**TERMO DE RECEBIMENTO FINAL DA OBRA  
PELA P1 CONSULTORIA E JUSTIFICATIVA  
TÉCNICA SOBRE O DANO**

ASSUNTO: RELATORIO E DANOS AO ERÁRIO

OBJETO. CONTRATAÇÃO DE EMPRESA PARA PRESTAÇÃO DE SERVIÇO DE ENGENHARIA NA ELABORAÇÃO, EXECUÇÃO DE PROJETO AS BUILT, FISCALIZAÇÃO E ACOMPANHAMENTO COM RESPONSABILIDADE TÉCNICA NAS OBRAS DE REFORMA E AMPLIAÇÃO DO HOSPITAL MUNICIPAL DE PARANAÍTA-MT.

Relatório Técnico de entrega da obra de Reforma e Ampliação do Hospital Municipal de Paranaíta e apresentação das correções de ocorrências técnicas atinentes à execução contratual da decisão do Processo nº 21.044-7/2017.

Foto - Solução: Nesta imagem por exemplo, temos troca de Torneira, Local: enfermaria/ginecologia)

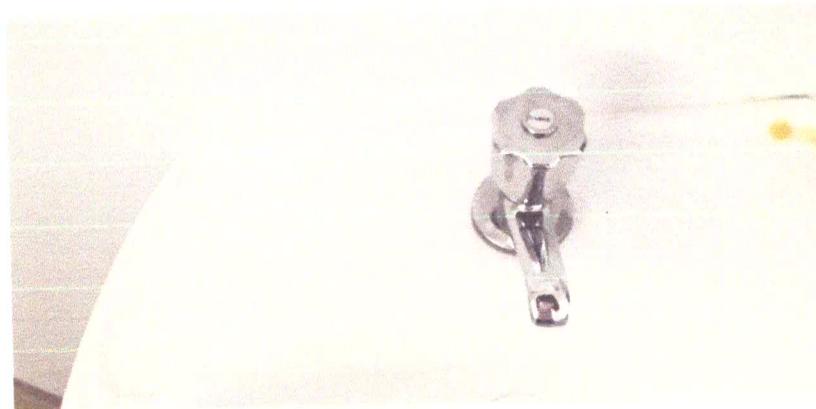
Em relação às torneiras, a SECEX alegou que foram contratadas torneiras cromadas, padrão alto, mas foram instaladas torneiras de plástico

Defende a SECEX que cabe à empresa efetuar a troca de todas as torneiras, sob pena de configuração de dano ao erário.

Providência : Foi realizada pela Prefeitura Municipal de Paranaíta, a aquisição de novas **torneiras metais cromados** em substituição **de todas as torneiras** de plástico.

Foto/ Correções: Local: Lavagem Utensílios/ Carrinhos – Cozinha

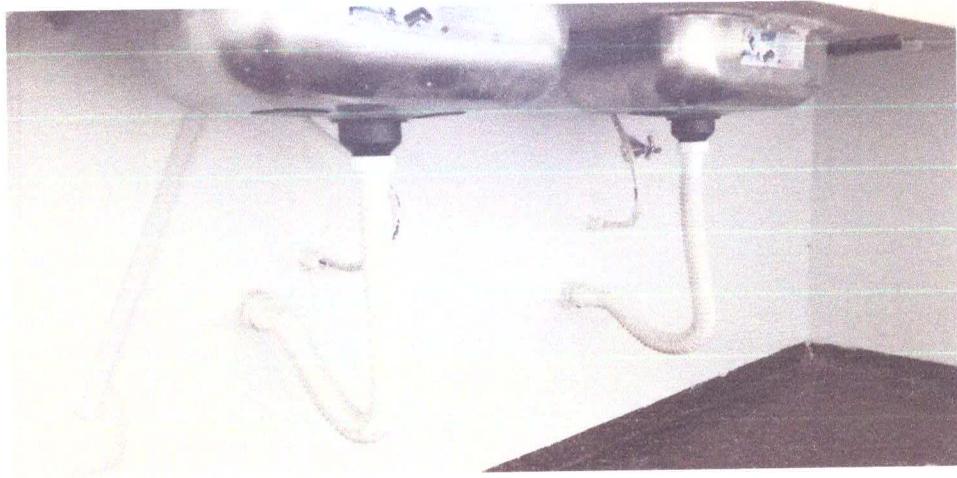
**Em relação à cuba**, a Equipe Técnica da SECEX/TCE/MT aduziu que tanto o ponto de coleta do efluente da cuba “A”, quanto o ponto de água para ligar o engate da torneira foram instalados em locais diversos daquele constante no projeto, consoante imagens abaixo:

**Providências:** Foi realizada pela Prefeitura Municipal de Paranaíta, a aquisição de novos acessórios e conexões. Os pontos de coleta de efluente e conexão para água fria foram alterados, instalados os registros, engates e sifões com os devidos fechos hídricos, de acordo com as imagens.

Imagem: Correção feita no projeto As built hidráulico.

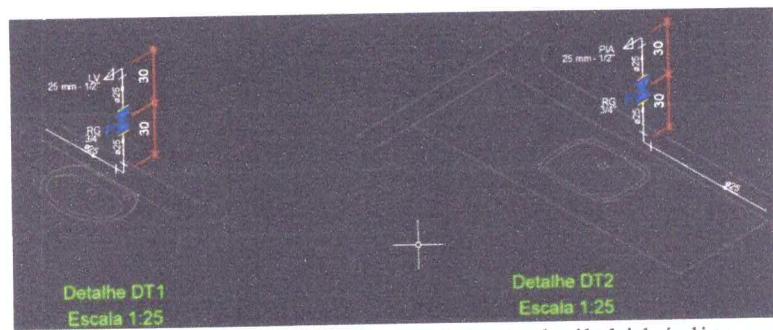
No que concerne ao **sistema de transporte de água e registro de gaveta**, a SECEX sustentou que esse sistema deveria ter sido executado por via aérea e os registros de gaveta deveriam ter sido instalados acima das bancadas e do piso acabado. Todavia, verificou que toda a tubulação de água foi instalada de forma subterrânea, pois os registros de gaveta ficaram abaixo das bancadas e das pias, conforme demonstram as imagens abaixo:

Providências: Para evitar demolições de parede e piso, analisamos tecnicamente a situação e percebemos que a posição do registro de gaveta não afeta o funcionamento do ponto hidráulico, apenas há uma questão de acessibilidade por parte da equipe de futuras manutenções, pois o acesso fica por baixo da bancada, optamos por manter o registro de gaveta na posição executada, e assim evitar o aumento de gastos, realizamos adequação no projeto de as built, conforme imagem do projeto, além disso, onde faltavam os registros de gaveta, os mesmos foram devidamente instalados. (ver projeto as built hidráulico em anexo a este relatório)

Imagen da Torneira elétrica instalada na sala de Cuidados dos Recém Nascidos.

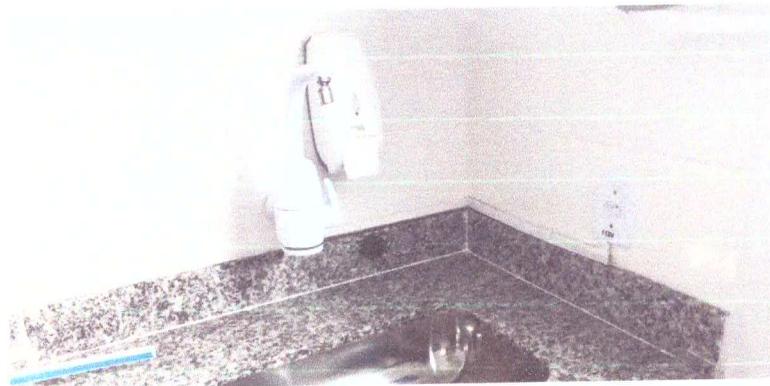
A Equipe Técnica alegou, ainda, que não houve a **instalação de pontos de água quente** que estavam previsto nos projeto hidrossanitário.

**Providências:** Nos locais onde eram previstos pontos de água quente, foram instaladas torneiras elétricas (cuidados R.N)

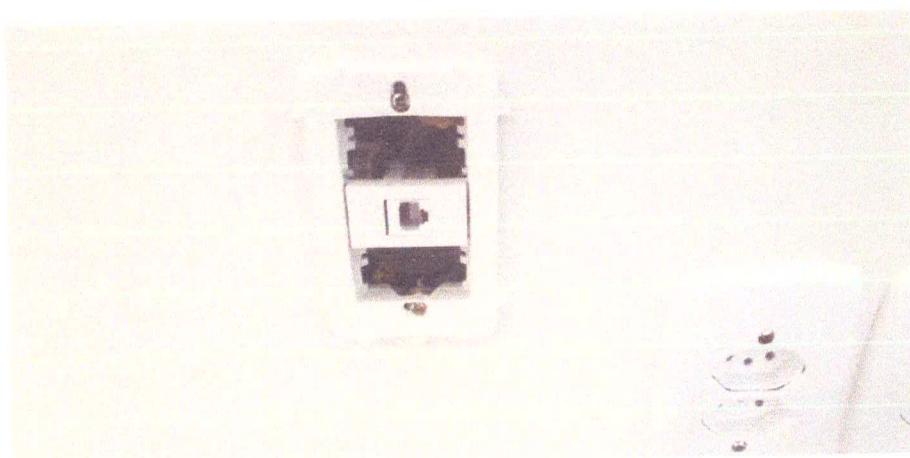
- II) **Inconformidade:** instalação do cabo da corrente elétrica por baixo da caixa de passagem destinada a passagem dos cabos de telefonia

Em relação à **instalação do cabo de corrente elétrica**, constatou que estes se encontram localizados por baixo da caixa de passagem destinada à passagem dos cabos de telefonia.

**Providências:** De acordo com a norma ANSI EIA/TIA 569, é permitido o compartilhamento de rede elétrica com rede de lógica, desde que, simultaneamente, haja uma separação física entre as redes, e na rede elétrica a corrente não passe de 20A.

Após montagem do switch, não foi constatado interferência da rede elétrica, comprovando assim a eficiência da instalação.

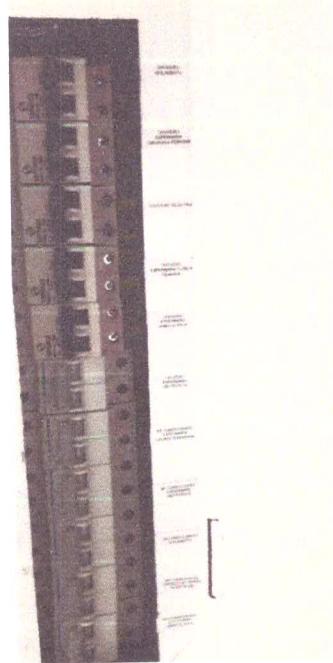
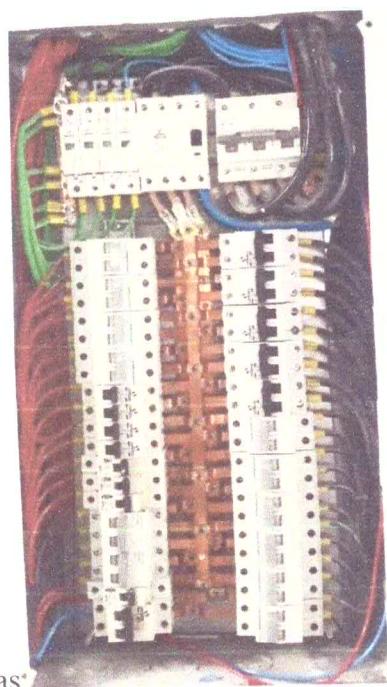
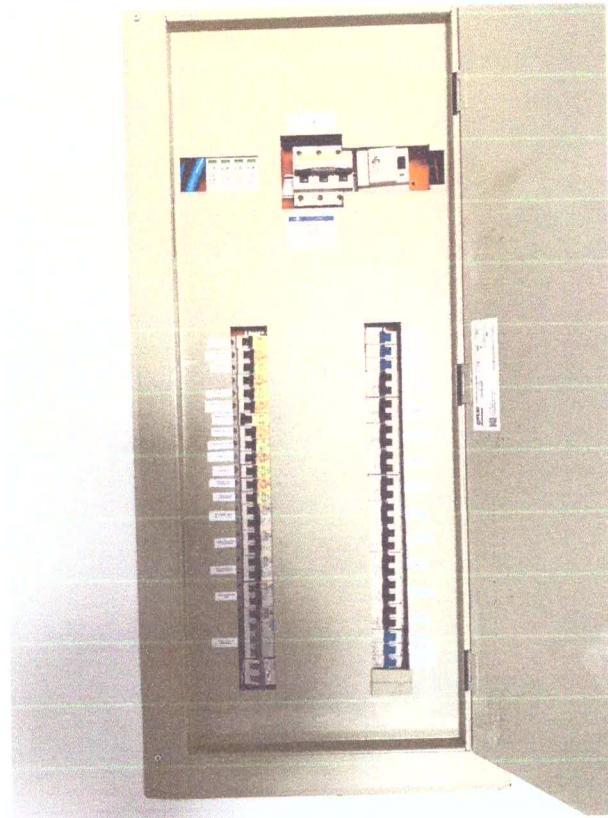
**III) No que se refere à execução do Projeto Elétrico, a SECEX constatou falha na montagem dos quadros de distribuição.**

**Providências:** Os quadros elétricos foram todos devidamente corrigidos de acordo com a NBR 5410, sendo instalados em local de fácil acesso e ser providos de identificação do lado externo, legível e não facilmente removível. Todos os componentes de um conjunto foram identificados, e de tal forma que a correspondência entre componente e respectivo circuito possa ser prontamente reconhecida. Essa identificação está legível, indelével, posicionada de forma a evitar qualquer risco de confusão e, além disso, corresponder à notação adotada no projeto.

Foto das Providências: Identificação dos circuitos elétricos no quadro de distribuição.

Foto das Providências: Montagem correta quadro de distribuição, com DPS e IDR.

Foto das Providências: Foto do quadro elétrico do Bloco do Centro Cirúrgico finalizado.

Foto detalhes do Gesso, Local: Necrotério (Um dos pontos onde o forro em gesso se apresentava em situação crítica)

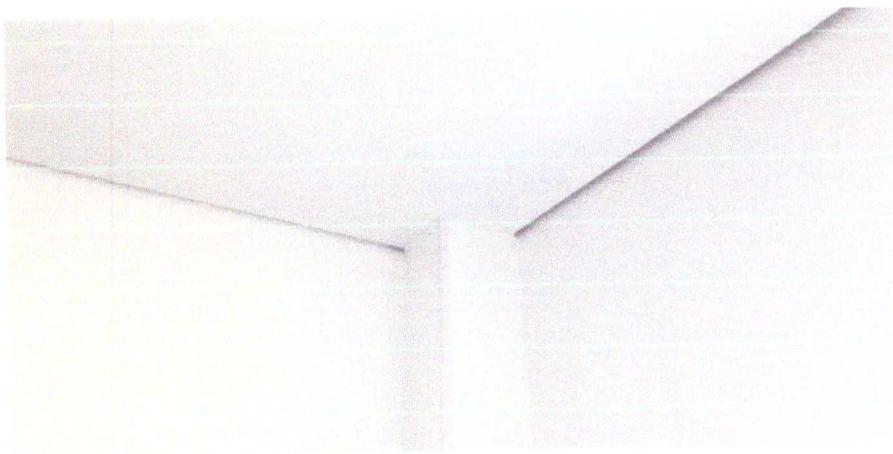
**II) telhas de fibrocimento provocando goteiras;**

No que se refere às **telhas de fibrocimento**, a Equipe Técnica relatou que na área do bloco I as telhas foram assentadas em desacordo com as recomendação do fabricante, tendo em vista que as telhas se encontram afastadas umas das outras. Assim, quando chove provoca goteiras e acaba danificando o forro de gesso, conforme demonstram as imagens a seguir:

**Providências:** As telhas de fibrocimento da cobertura foram completamente removidas e reinstaladas. Os parafusos e outros furos foram vedados com fita adesiva impermeável de manta asfáltica. Após a finalização do serviço das telhas, foi observado a ocorrência de diversas chuvas sem o reaparecimento de goteiras, após isto, foram trocadas as placas de gesso onde necessário.
